**From:** "5.1.2,e"  
**Sent:** Thu, 9 Jun 2022 09:55:01 +0200  
**To:** "5.1.2,e" <5.1.2,e@amsterdam.nl>  
**Cc:** "5.1.2,e" <5.1.2,e@amsterdam.nl>  
**Subject:** RE: aanpassen plan Haarlemmerplein 2 - 6680767

**Van:** 5.1.2,e <5.1.2,e@hparchitecten.nl>  
**Verzonden:** woensdag 8 juni 2022 10:54  
**Aan:** 5.1.2,e <5.1.2,e@amsterdam.nl>  
**CC:** 5.1.2,e <5.1.2,e@amsterdam.nl>; 5.1.2,e 5.1.2,e <5.1.2,e@hparchitecten.nl>; 5.1.2,e <5.1.2,e@hparchitecten.nl>; 5.1.2,e <5.1.2,e@aham.nl>;  
**Onderwerp:** aanpassen plan Haarlemmerplein 2 - 6680767

**OPTIE 1: combi dakkap verzonken opnemen in dakvlak.**

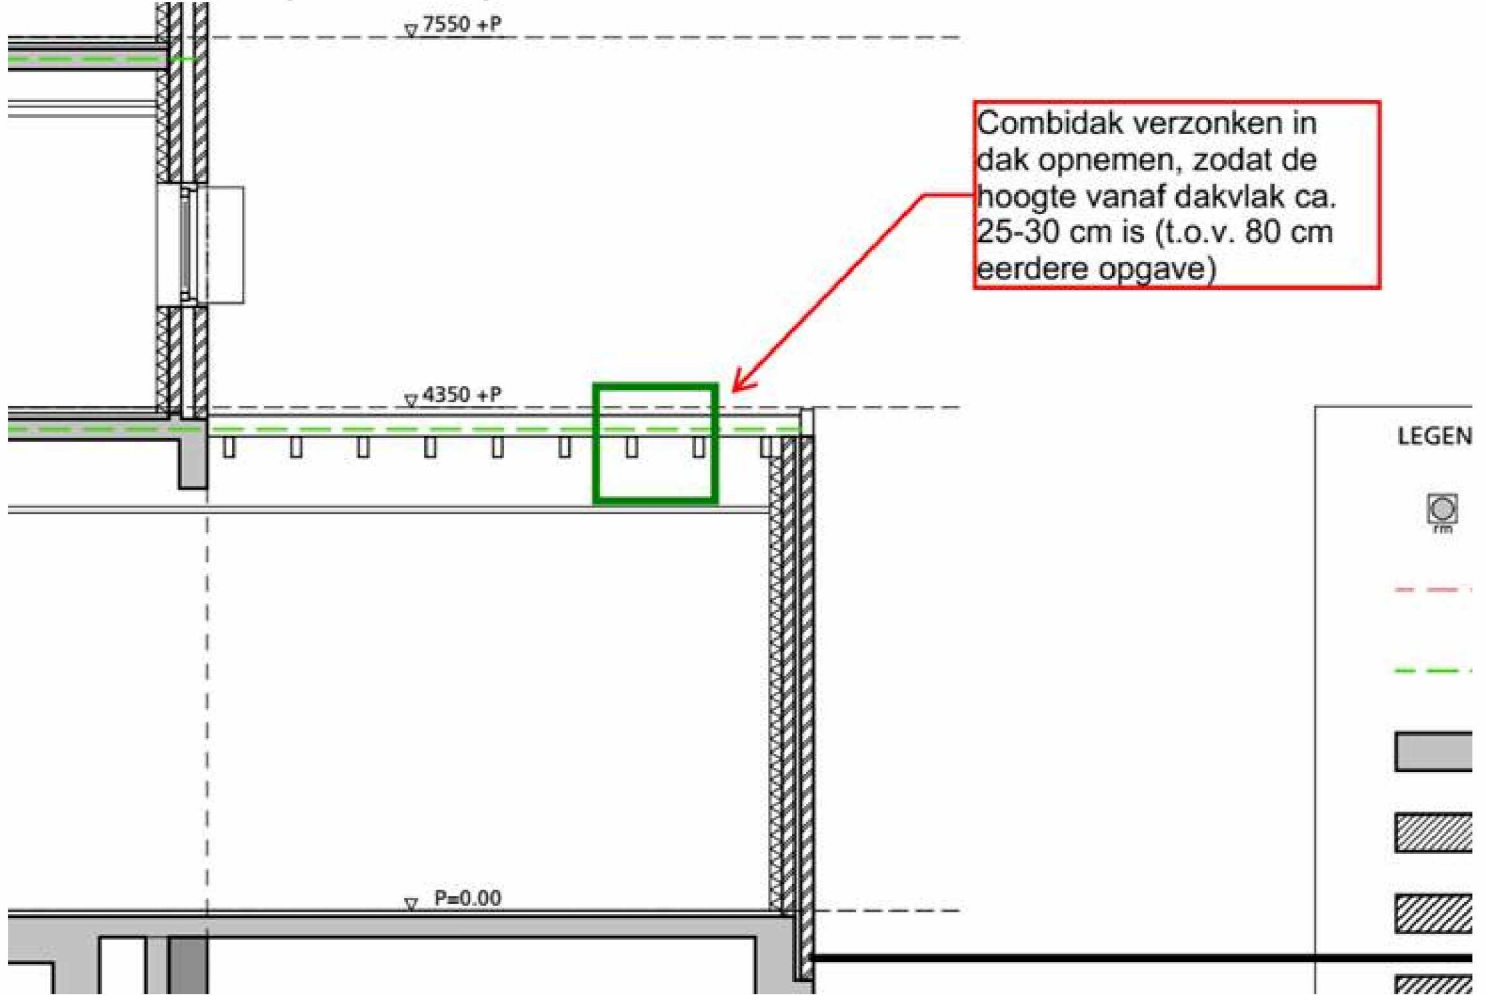
5.2,1  
5.2,1 En waarom kan het niet gewoon allemaal geïntegreerd worden in de nieuwe installatie op het nieuwe volume? Dat is toch gewoon een extra kanaal en unit bovenop. Want dat onderdeel moet voor de woningen sowieso nog uitgewerkt worden.  
Wat CRK betreft moet er nog veel meer uitgewerkt worden qua installaties op het dak. Maar is dit bij iedereen nog in beeld?  
Groet 5.1.2,e

Naar aanleiding van onderstaande emailwisseling. Hierbij de oplossing voor de installatie, op het platte dak aan de achterzijde van Haarlemmerplein 2, waarvan ik verwacht dat deze het minste zichtbaar is.  
In plaats van op het dak laten we de verzamelkap in het dak zakken. Deze dakkap zal dan niet meer dan 25-30cm boven het huidige platte dak uitsteken.  
Het principe zal in de bouwvoorbereiding verder uitgewerkt worden (aangezien de definitieve installatiekeuze nog gemaakt gaat worden en de waterdichting van het dak rond de kap belangrijk is voor de uitvoering).

Het helemaal in het dak zakken is ook een optie, alleen moeten we dan ook voorzien in een extra inlaat voor lucht (een extra pijp op het dak). Dit heeft niet mijn voorkeur en ik verwacht ook dat dit technisch minder fraai is en daarbij ook de binnenruimte onder het dak minder bruikbaar maakt. De dakkapconstructie zal in alle gevallen een afmeting hebben van maximaal 2500mm x 500mm x 800mm (hoog).
